**Oggetto: Autorizzazione Integrata ambientale n° 216 del 10/11/2010 – integrazione 01 - impianto di compostaggio, modifica confine installazione sita in Comune di Capoterra (CA). Proponente CACIP – Gestore Tecnocasic S.p.A.**

## INTEGRAZIONE ALLEGATO A.I.A.

MODIFICA AUTORIZZAZIONE INTEGRATA AMBIENTALE N. 216/2010

INTEGRAZIONE N. 1 /2023

Figura: layout con indicazione del confine dell'installazione

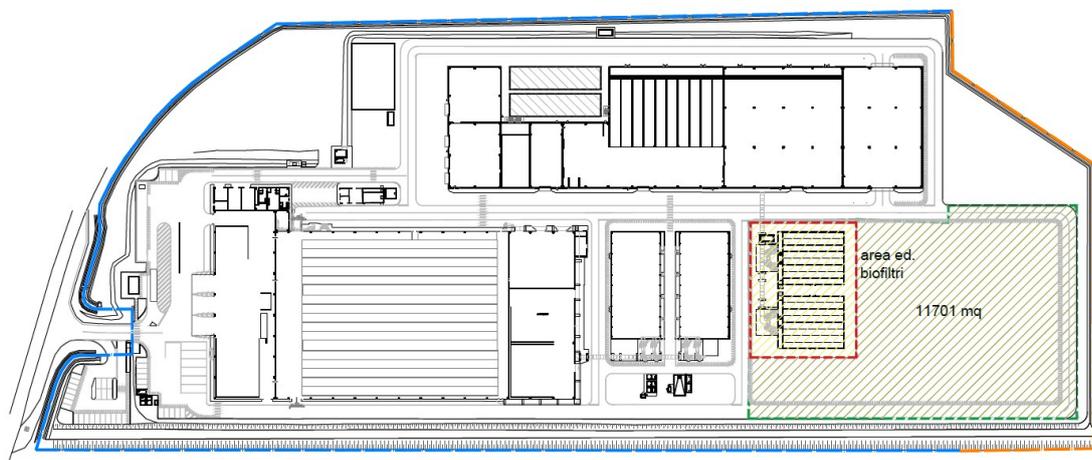
Successivamente al rilascio della modifica dell'AIA (Determinazione 67 del 28/07/2020), alla stipula del contratto con la ditta aggiudicataria dell'appalto e alla consegna del servizio di progettazione esecutiva (avvenute nel mese di marzo 2021), il CACIP, in data 10/06/2021, ha acquisito la proprietà di diversi terreni adiacenti all'impianto di compostaggio. A seguito dell'acquisizione dei suddetti terreni CACIP ha fatto richiesta di modifica del progetto approvato, prevedendo l'**ampliamento della superficie complessiva dell'impianto per complessivi 9.928 m<sup>2</sup>**, con conseguente spostamento della recinzione perimetrale.

Su 4.201 m<sup>2</sup> dei 9.928 m<sup>2</sup> richiesti con la modifica in oggetto, verrà realizzato un rilevato, di altezza media 1,20 metri, per riportare la quota a quella dell'attuale impianto di compostaggio, con successiva realizzazione di una platea in calcestruzzo che sarà collegata a quella di 7.500 m<sup>2</sup> già approvata per la gestione del transitorio. L'aia di maturazione temporanea sarà così ricondotta a 11.701 m<sup>2</sup> complessivi, e dunque prossima a quella attuale. Sui rimanenti 5.727 m<sup>2</sup>, ricompresi a seguito del riposizionamento della recinzione, 1.324 m<sup>2</sup> sono area di sedime stradale e 4.403 m<sup>2</sup> sono destinati a verde.

Nella platea in progetto, **durante la fase transitoria** legata alla costruzione della nuova linea di trattamento del rifiuto organico di qualità, **per la sola durata dei lavori** (durata contrattuale pari a 776 giorni), verrà condotta la fase di maturazione del compost, consentendo di non aumentare le altezze dei cumuli di maturazione e mantenendo inalterati i conferimenti di rifiuto organico in ingresso all'impianto. A regime, una volta conclusi i lavori (il proponente ipotizza nell'inverno 2023), la fase di maturazione secondaria sarà condotta esclusivamente al chiuso, all'interno dei nuovi fabbricati.

1. Si autorizza l'ampliamento della superficie della sezione impiantistica del compostaggio per complessivi 9.928 m<sup>2</sup> (di cui 4.403 m<sup>2</sup> destinati a verde), con conseguente modifica del perimetro dell'installazione, così come da allegata planimetria "AS5 Planimetria layout 02-2023 REV.pdf".

2. La fase di maturazione del compost potrà essere condotta nelle aree di cui alla platea in ampliamento per la sola durata dei lavori di revamping dell'impianto. In fase di esercizio, nella suddetta platea, non potranno essere svolti stoccaggi e/o lavorazioni di materie e/o rifiuti.
